[改善箇所説明図]

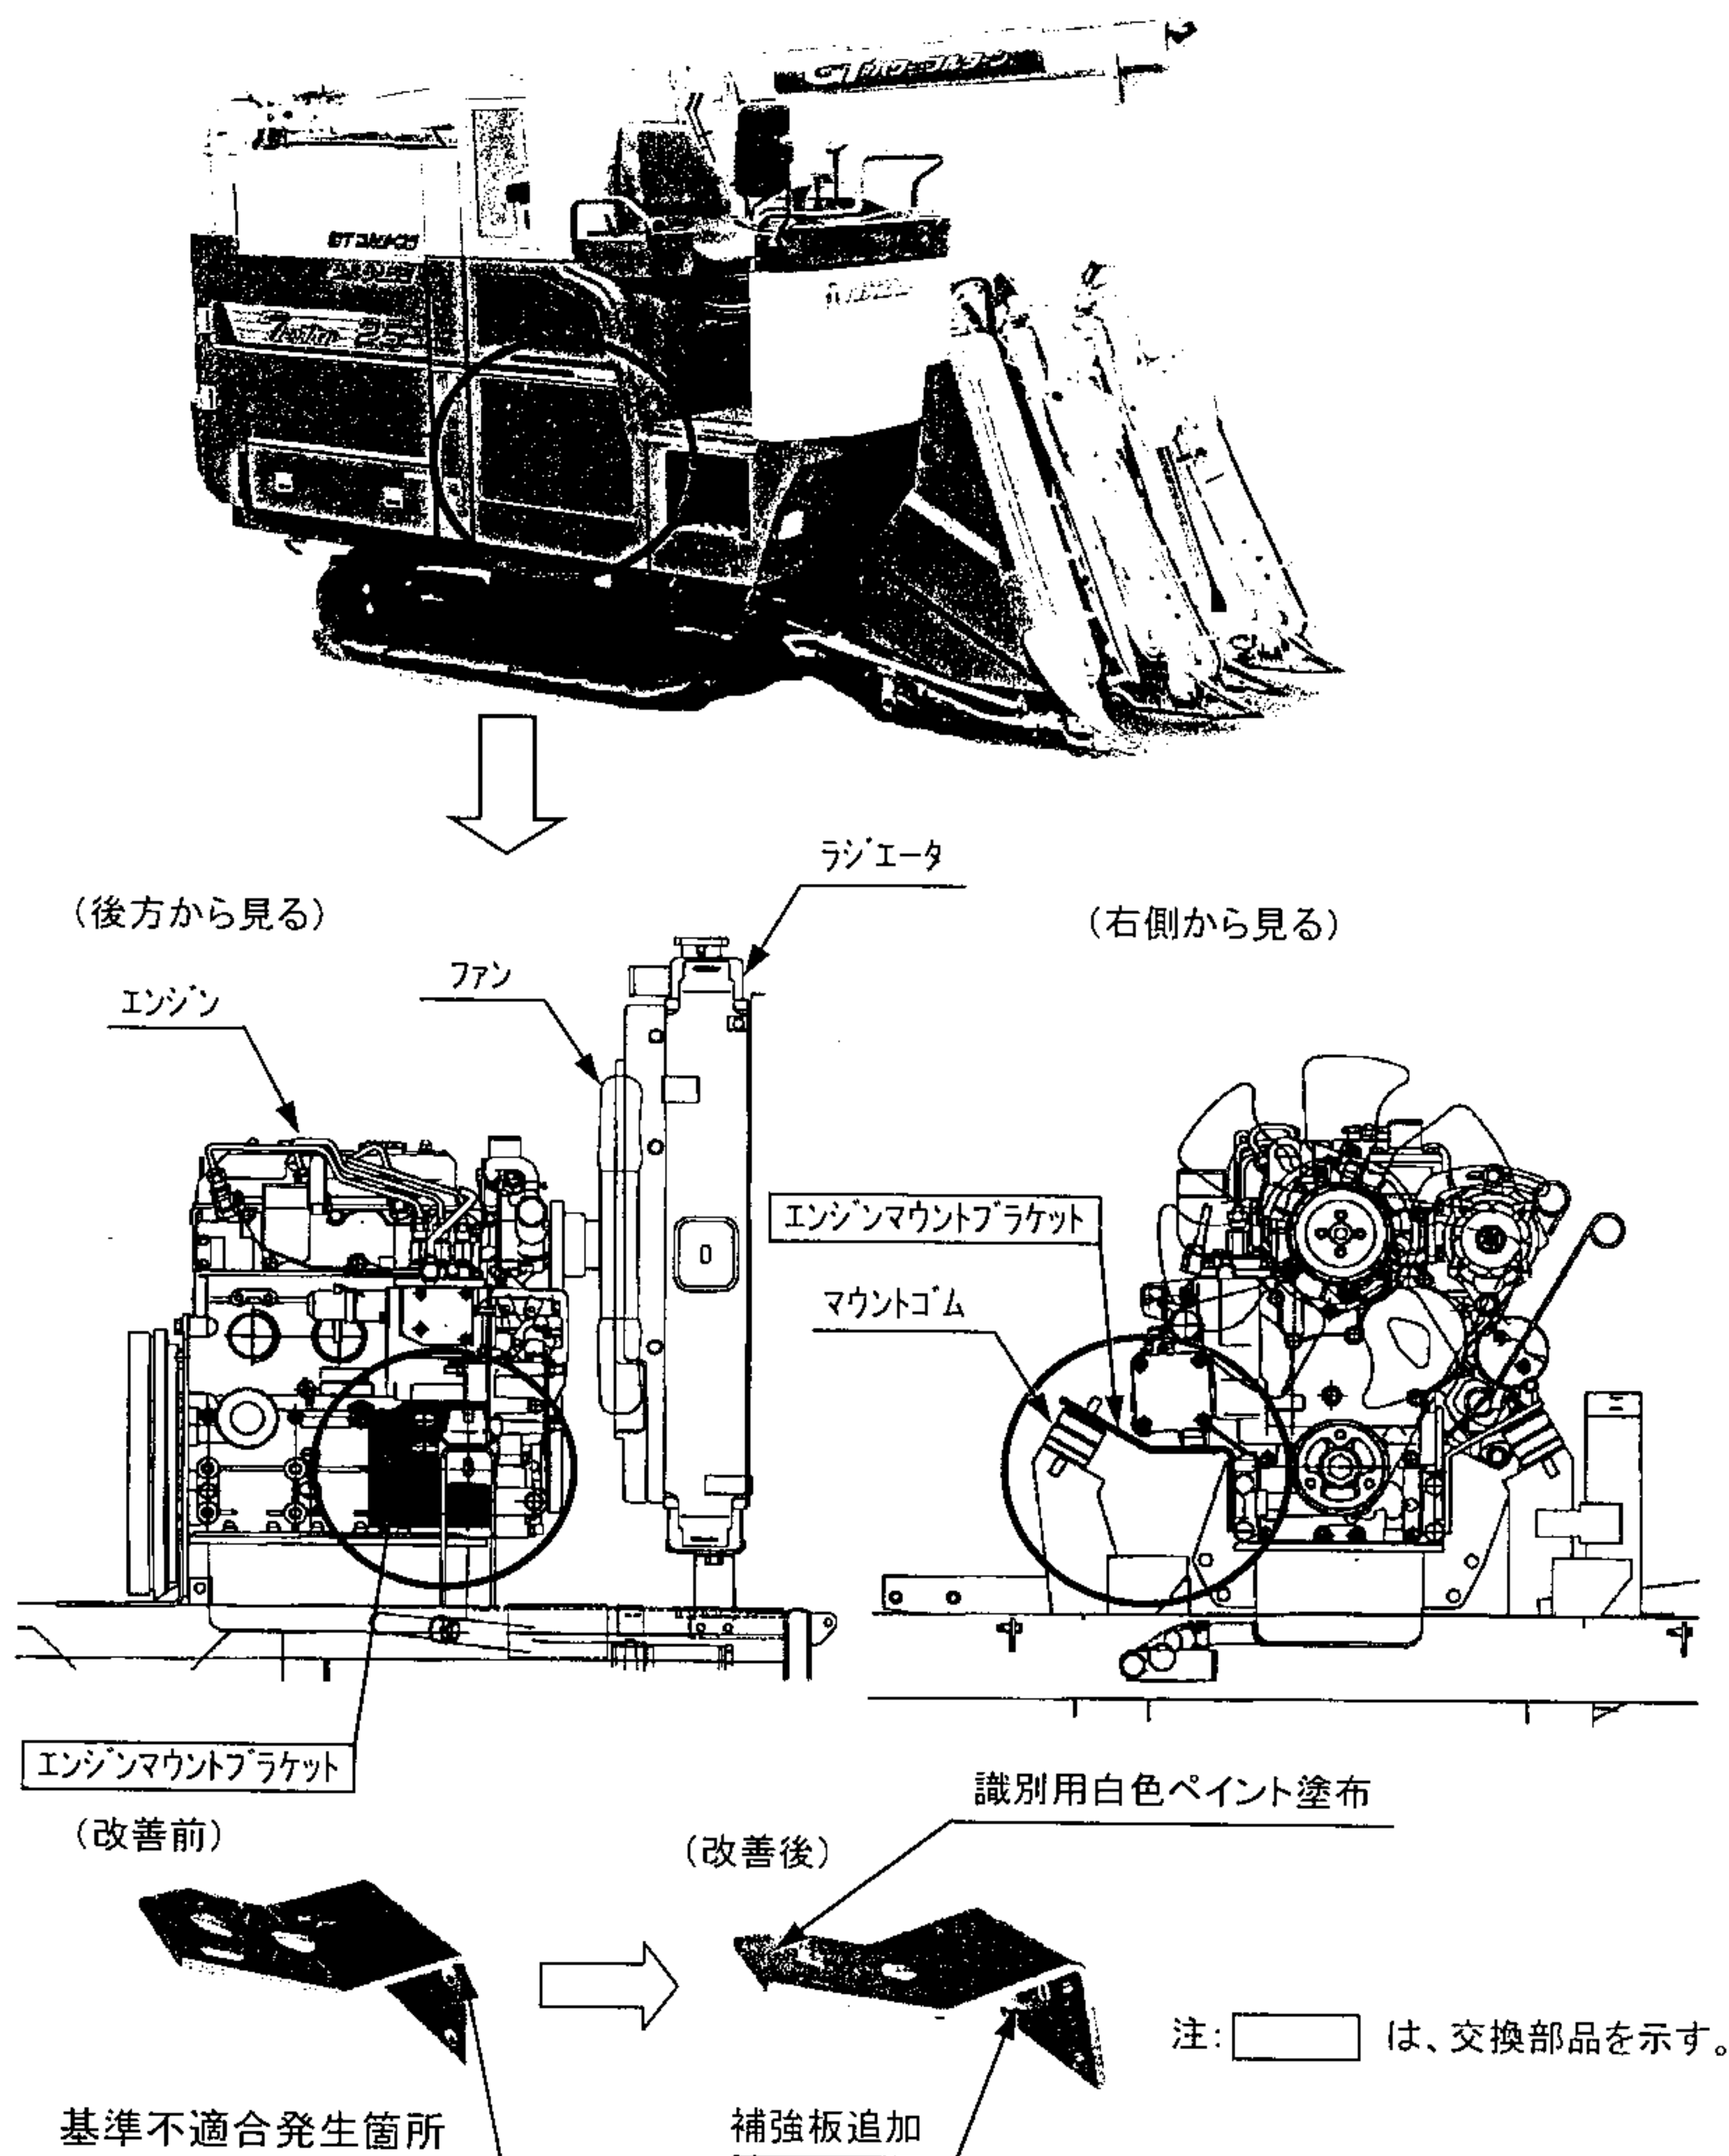
エンジンマウントブラケットのプレス成型が不適切なため、ブラケットに微細な亀裂が発生したものが
あり、エンジンからの振動等により亀裂が進行することがある。そのために、そのまま使用を続
けると、ブラケットが破損し、最悪の場合、エンジンが傾き、ファンとラジエータが干渉して破損し、
走行できなくなるおそれがある。

全車両、エンジンマウントブラケットを対策品に交換する。

エンジンマウントブラケット上面に白色ペイントを塗布する。
